LAVORI DI REALIZZAZIONE INNESTO S.P. n.  
204 LUNGOTENNA e S.P. n. 239 ex S.S. 210  
FERMANA - FALERIENSE  
collegamento strada del Ferro

## PROGETTO DEFINITIVO

**STUDIO SUGLI ASPETTI AMBIENTALI E PAESAGGISTICI**

INTEGRAZIONE E CHIARIMENTI ALLA CDS DEL 6.5.2013

# RAFFRONTO TRA TRACCIATO DI PROGETTO E SCHEMA DI TRACCIATO CON ADEGUAMENTO DELLA VIABILITA' ESISTENTE

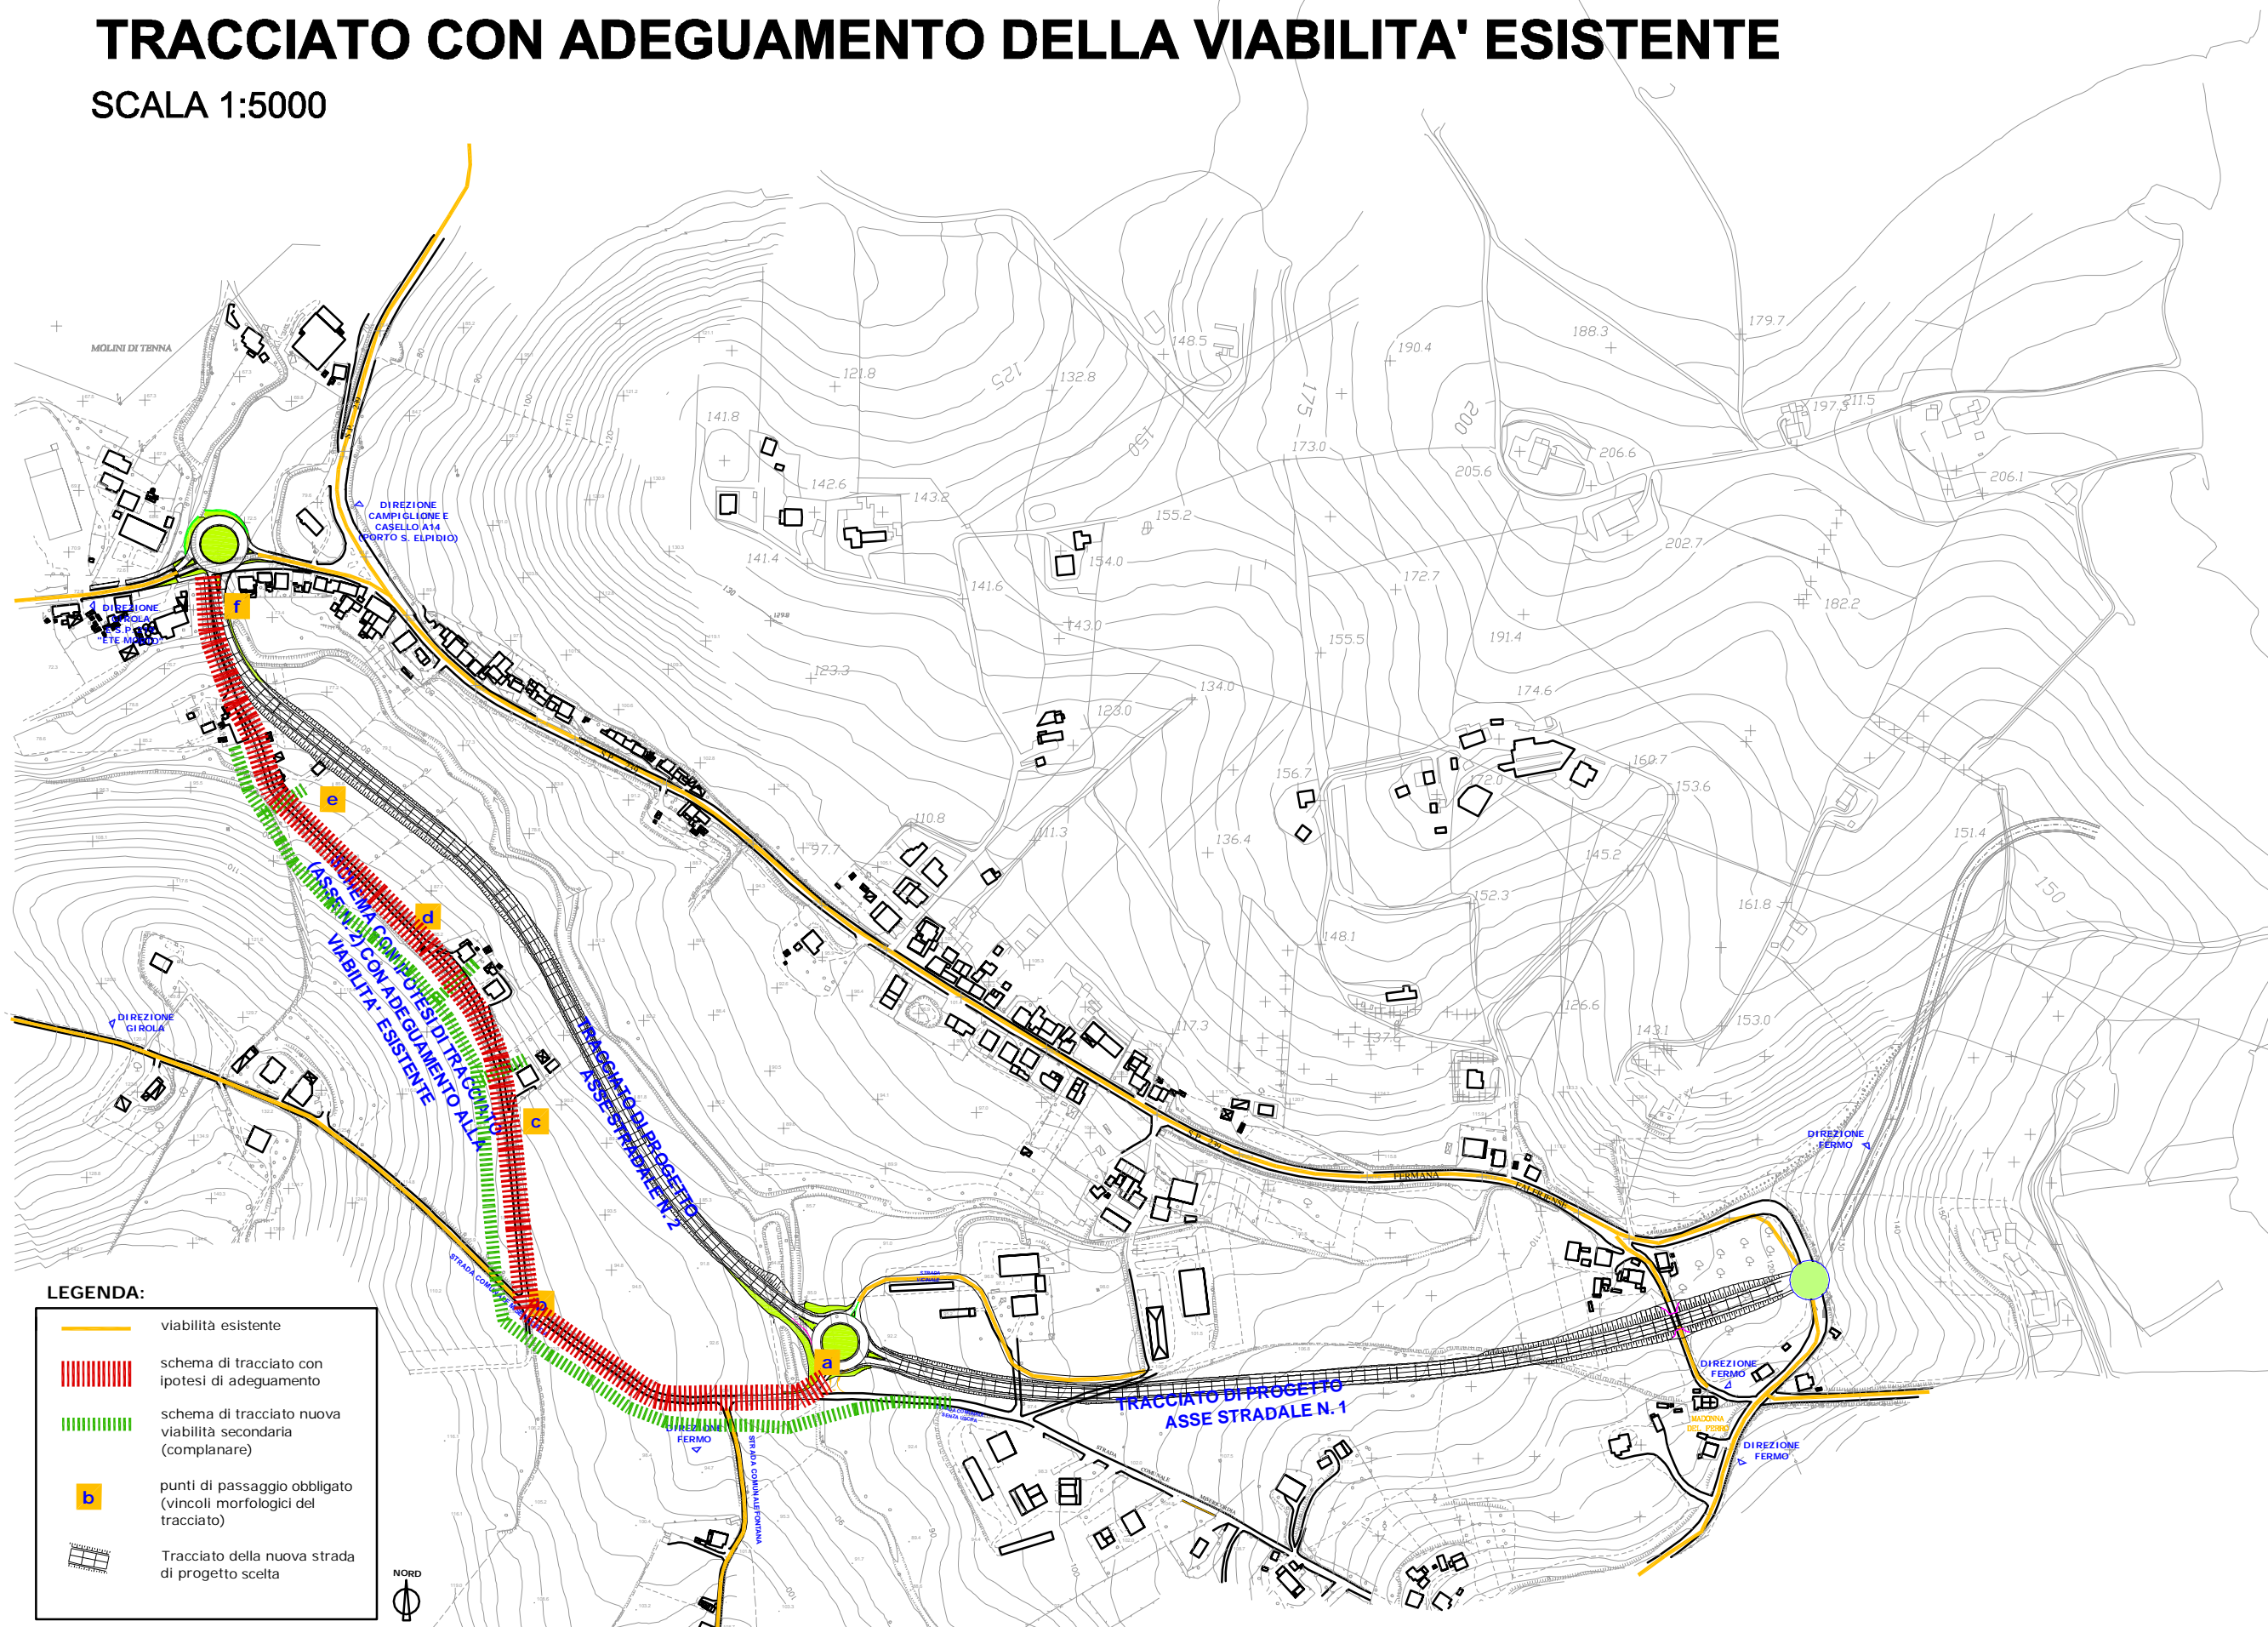
Nella recente Conferenza dei Servizi tenutasi il 6.5.2013 presso la Regione Marche, si è discusso anche sull'eventuale opportunità di realizzare un tratto stradale adeguando le strade esistenti in zona.

Un ulteriore approfondimento e riflessione invece merita il tratto di strada comunale "Misericordia" che corre parallelo al tracciato di progetto *asse stradale n. 2*.

Per quanto sopra detto, l'eventuale adeguamento interesserebbe il tratto di strada esistente che va dalla zona adiacente alla rotatoria di progetto intermedia fino alla rotatoria finale (in loc. Molini di Tenna, sulla S.P. n. 157 – Girola) passando attraverso i *punti morfologici significativi a-b-c-d-e-f* individuati negli elaborati grafici allegati denominati *documento n. 2c – planimetria di Raffronto tra tracciato di progetto e schema di tracciato con adeguamento della viabilità esistente* e *documento n. 2d - ipotesi di adeguamento strade esistenti – profilo longitudinale: pendenze minime*.

Per le motivazioni tecnico-economiche sopra esposte, si ritiene di escludere l'ipotesi di *adeguamenti, anche parziali della viabilità secondaria esistente in zona*.

# IIPOTESI DI ADEGUAMENTO STRADE ESISTENTI

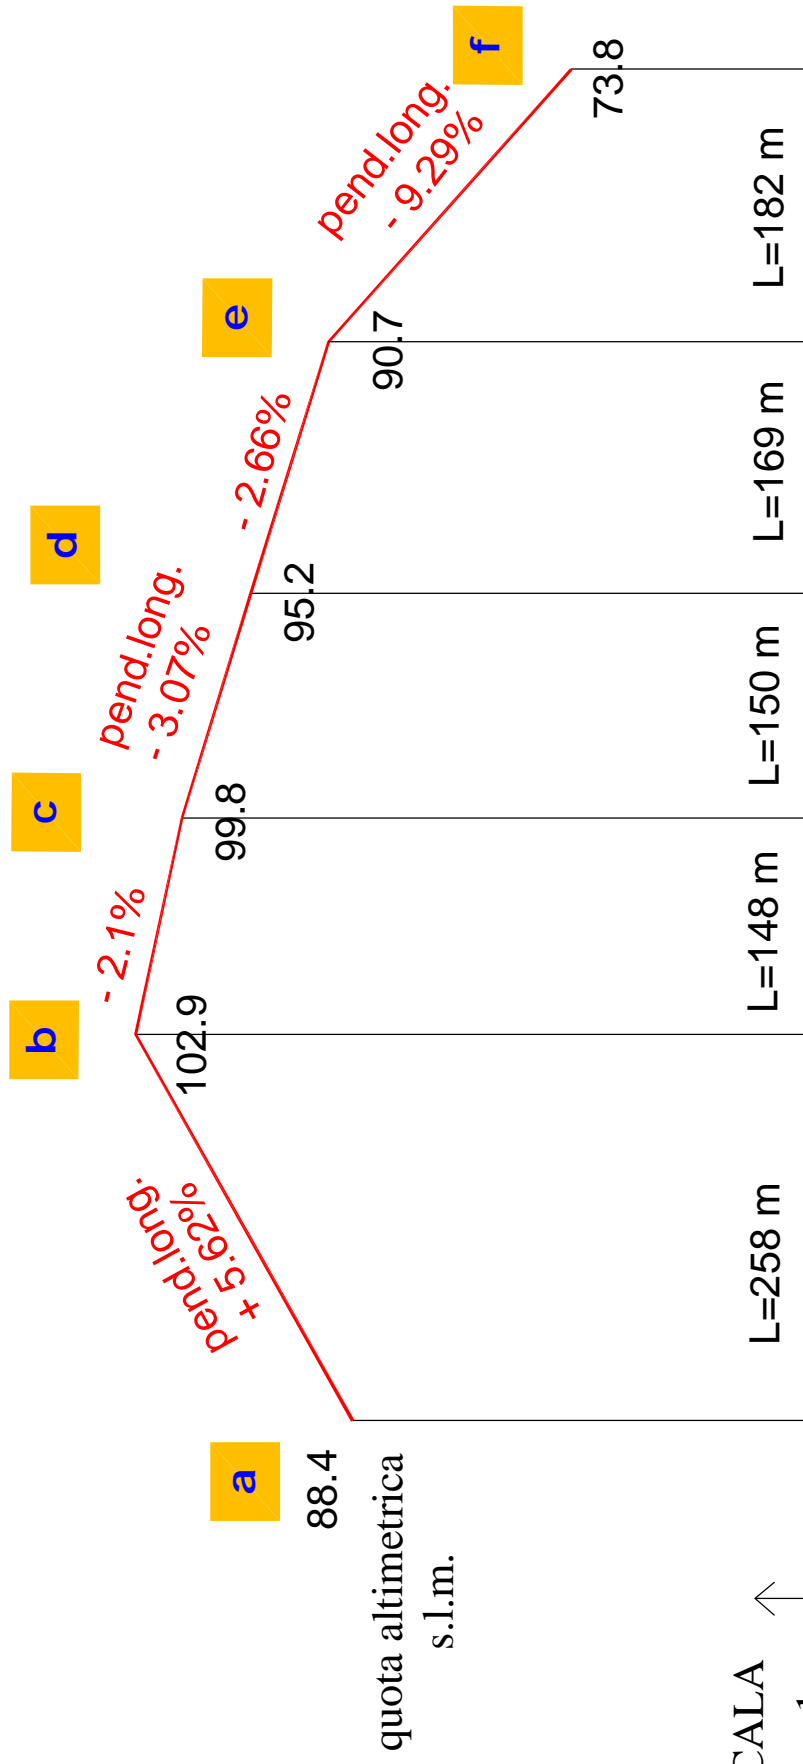
La suddetta strada comunale "Misericordia" nel *tratto a-b-c-d-e-f* è caratterizzata da una larghezza trasversale di massimo 4,00 metri e da elevate pendenze in particolare nell'ultimo tratto di valle (*tratto e-f*), in prossimità del raccordo alla strada provinciale S.P. n. 157 – Girola ove si rilevano pendenze longitudinali del 9,30% circa.

L'intero tratto di strada esistente oggetto dell'eventuale adeguamento è caratterizzato inoltre dalla presenza di abitazioni e edifici costruiti a ridosso della strada stessa (*tratto c-d-e-f*) che non permette di modificare l'andamento plano-altimetrico del tracciato.

Così come sopra evidenziato la strada comunale esistente, in particolare nel *tratto e-f*, ha una pendenza minima longitudinale che è superiore al 9,30 % e - l'impossibilità di modificare il tracciato in modo significativo - comporta il necessario mantenimento di tale pendenza. Il D.M. 5/11/2001 prevede per la strada in progetto (con una carreggiata di tipo C1) una pendenza massima di progetto pari al 7,00 % e pertanto in tale *tratto e-f* non si rispetterebbero i parametri normativi, con una conseguente qualità dell'infrastruttura non coerente con la funzione richiesta. Infatti nella programmazione provinciale la strada in progetto costituisce una infrastruttura di grande comunicazione finalizzata a ricevere il traffico di medio-lunga percorrenza.

# TOMBINO N. 2 CON FUNZIONE DI ATTRAVERSAMENTO FAUNISTICO (N.2 della tavola D11bis) PER ANIMALI DI PICCOLA E MEDIA TAGLIA

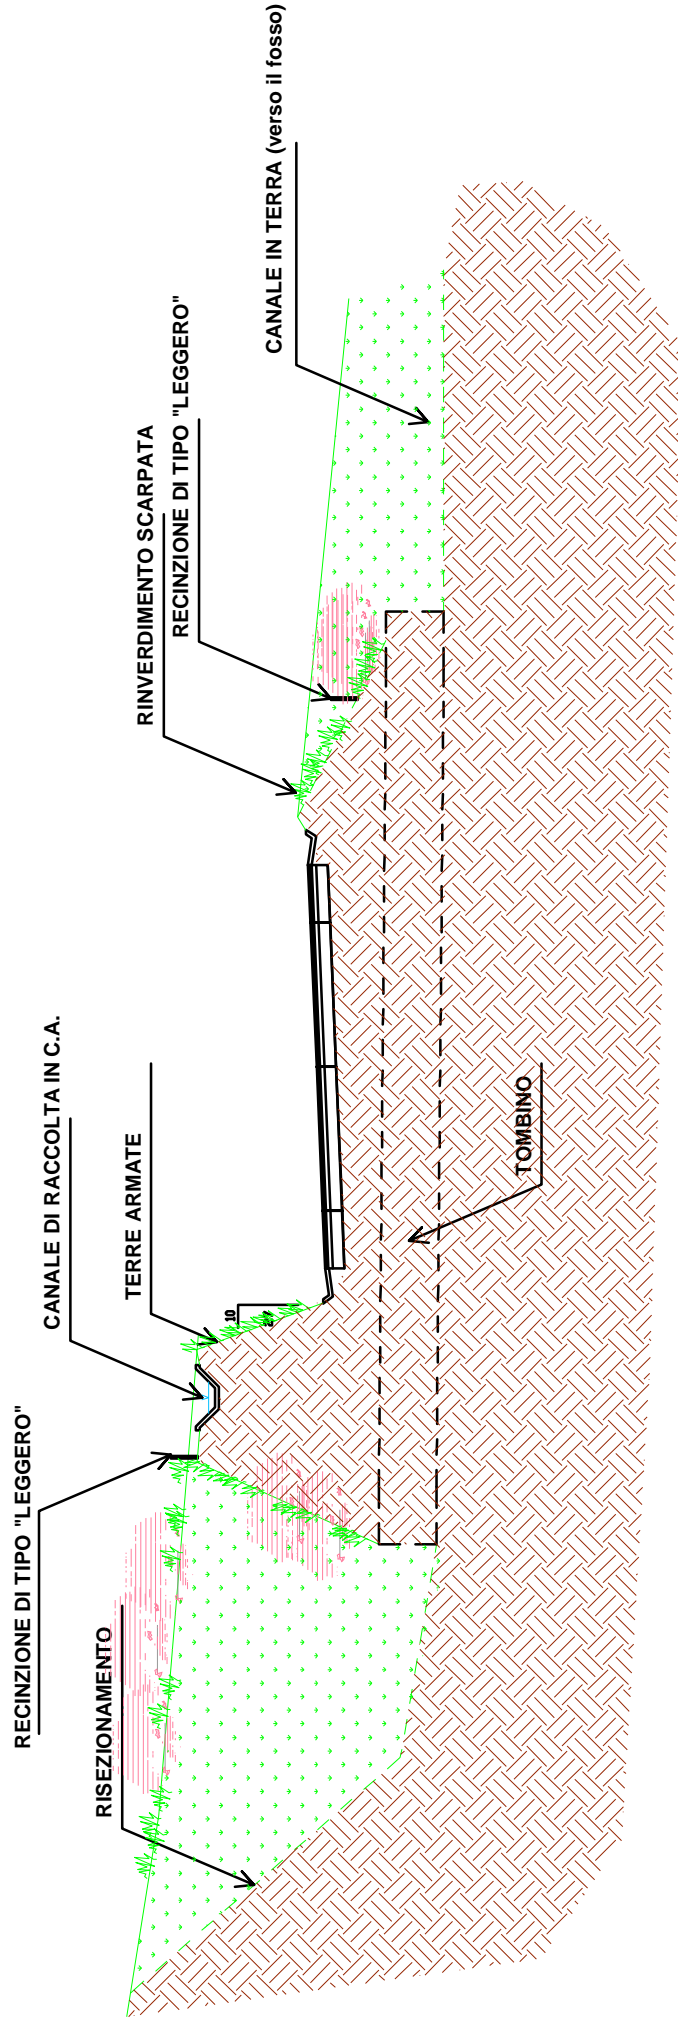
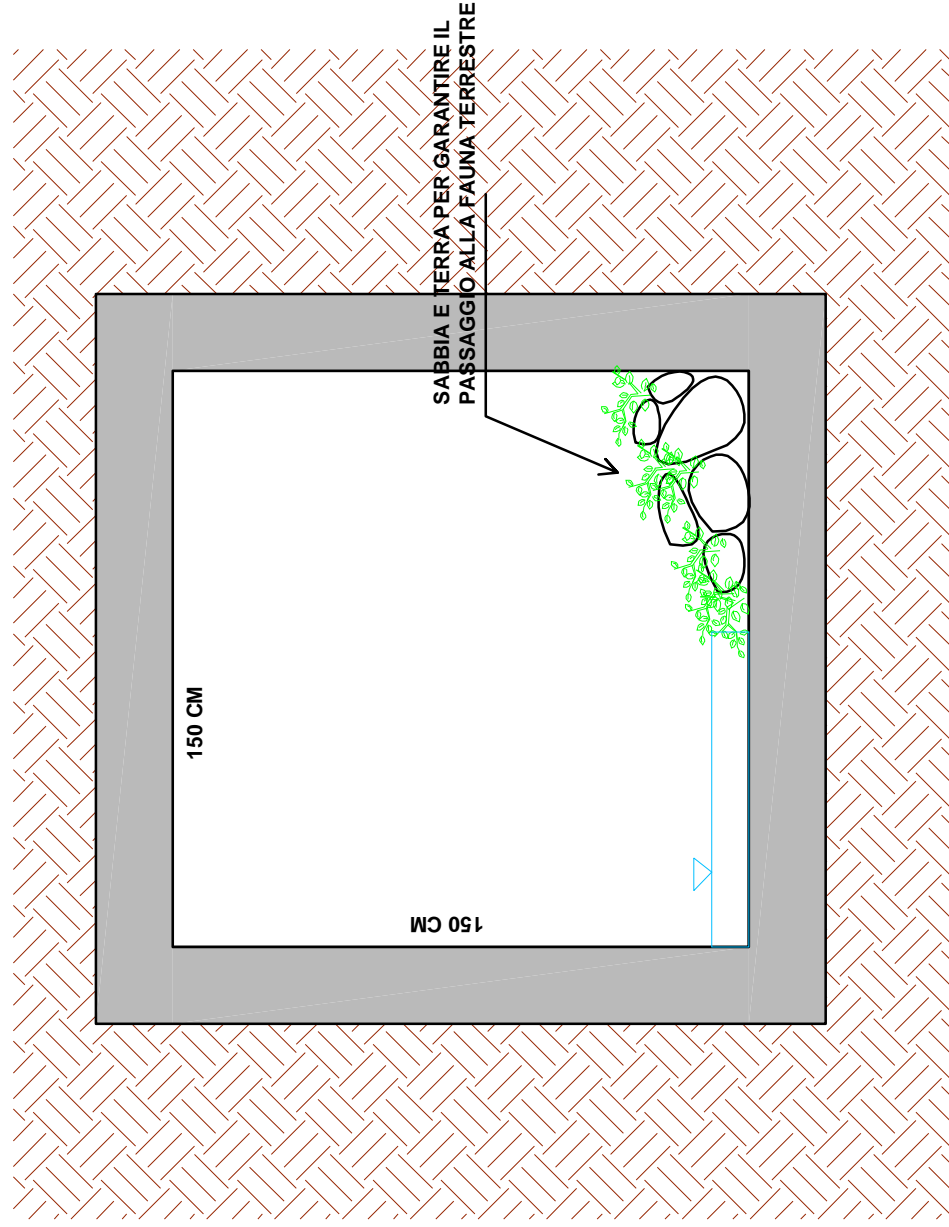
Per quanto riguarda la salvaguardia della fauna, in accoglimento alle richieste emerse nella CdS si propone la realizzazione di alcuni manufatti volti a garantire il passaggio faunistico. Essi saranno caratterizzati da diverse tipologie costruttive e saranno destinati rispettivamente agli animali di piccola/media taglia e agli animali di media/grossa taglia. Essi saranno ubicati come indicato nell'elaborato *Tav. D11bis – planimetria regimazione delle acque e opere di mitigazione* e realizzati come previsto nel precedente *paragrafo 8*.

I tombini/attraversamenti stradali previsti da progetto (vd. *Tav. D11bis - Planimetria regimazione acque e opere di mitigazione*) avranno una duplice funzione: di drenaggio dell'acqua superficiale e di passaggio della fauna; per questo motivo, su tali manufatti sono state adottate alcune accortezze progettuali e costruttive, in ossequio alle odierne tecniche di integrazione e compensazione ambientale. In particolare verranno inseriti due passaggi laterali asciutti in modo da permettere alla fauna terrestre di percorrere le sponde senza dover entrare pericolosamente in acqua. I passaggi vanno inseriti al di sopra del livello massimo raggiunto dall'acqua. (vd. particolare costruttivo *tombino n. 3*)
